Fraktion WBG/FW

29.12.2021

Anfrage (§ 10 Geschäftsordnung)
zur Stellungnahme

Fußgänger LSA Holzkampstraße Höhe Willy-Brandt-Straße

Beispiel einer ordnungsgemäßen beampelten Fußgängerfurt

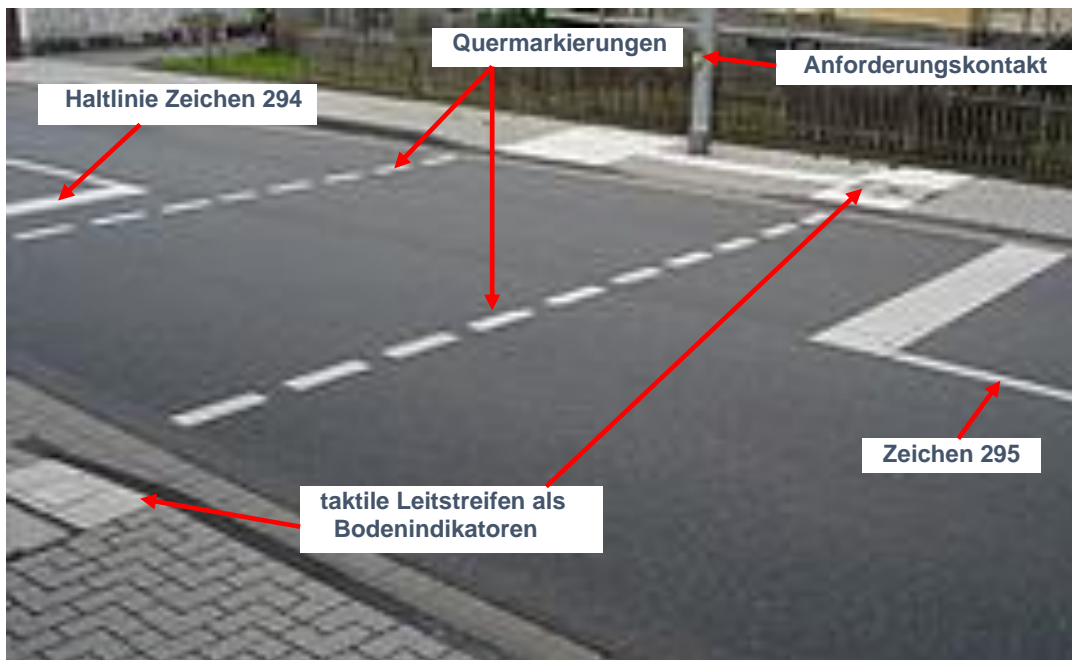
3. Warum wurden in beiden Gehwegbereichen direkt an der dortigen Fußgängerfurt keine taktilen Leitstreifen (vgl. nachfolgendes Beispiel einer ordnungsgemäß beampelten Fußgängerfurt) als Bodenindikatoren (Noppen- oder Rippenform nach DIN 32984) eingelassen, an denen sich sehbehinderte Menschen ausrichten bzw. orientieren können?
4. Ist die dort vorhandene Gehweg Bepflasterung erschütterungsfrei berollbar und rutschhemmend?
5. Was passiert bei Ausfall der Lichtsignalanlage?

Foto 1: Holzkampstraße Einmündungsbereich Willy-Brandt-Straße/Fußweg Am Schichtmeister

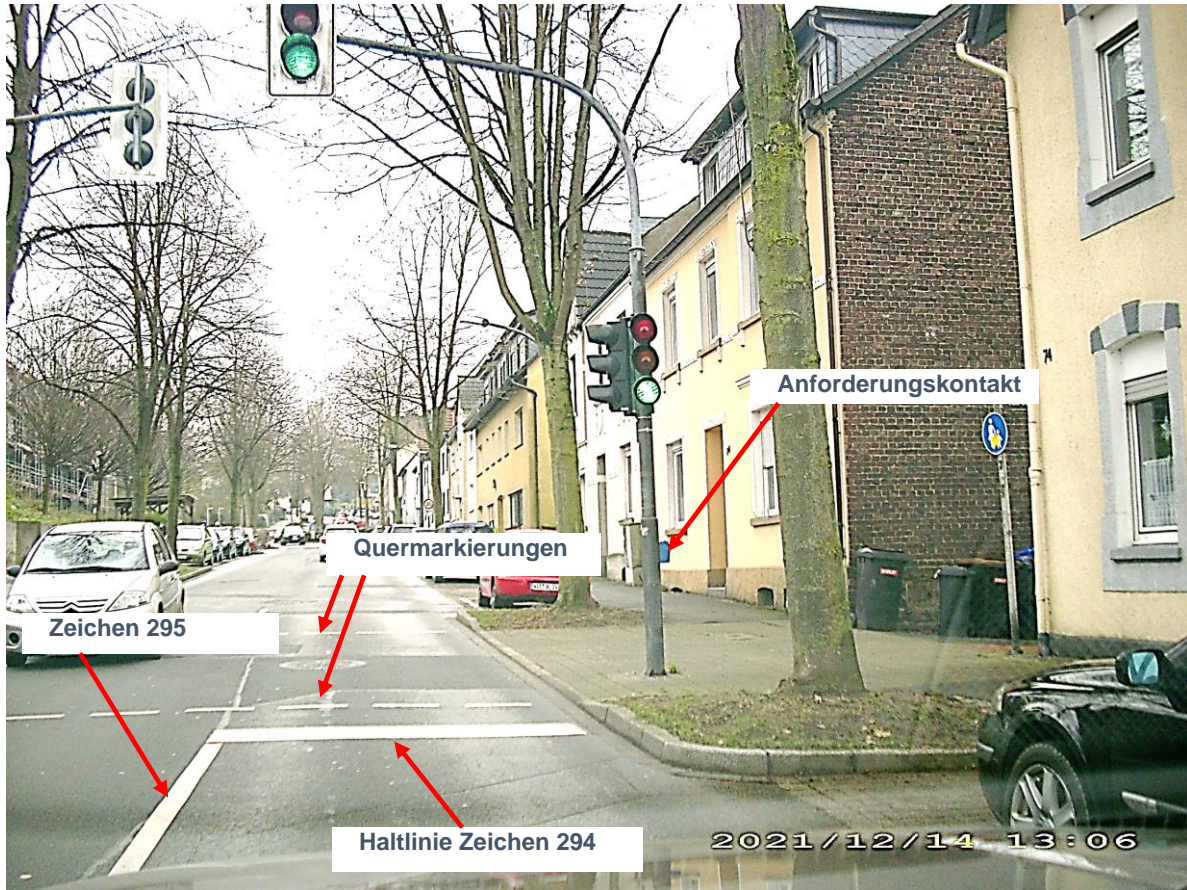
Durch eine Anforderung per Knopfdruck am Lichtsignalmast wird der Fahrzeugverkehr auf der Fahrbahn angehalten, um ein sicheres Überqueren der zu Fuß Gehenden zu ermöglichen (**Foto 1**).

Gleichwohl ist hier auffällig, dass in Bezug auf die Barrierefreiheit von sehbehinderten Menschen keine taktile Wahrnehmbarkeit im Bereich der beiden Gehwege vorhanden ist (**Foto 1 und 2**).

1. Warum sind hier auf der gesamten Holzkampstraße keine „**Leitlinien**“ (Zeichen 340 Anlage 3 zu § 42 Abs. 2 StVO) auf der Fahrbahn aufgebracht worden?

2. Warum wurde im Annäherungsbereich der dortigen Fußgängerfurt auf einer Länge von ca. 30 bis 50 Meter aus Sicherheitsgründen keine Fahrstreifenbegrenzungslinien (Zeichen 295) auf der Fahrbahn aufgebracht, wie es z. B. die Richtlinie für die Anlage und Ausstattung von Fußgängerüberwegen (R-FGÜ 2001) explizit vorsieht, um auch hier ein Überholverbot im Bereich des Fußgängerfurt zu verdeutlichen?
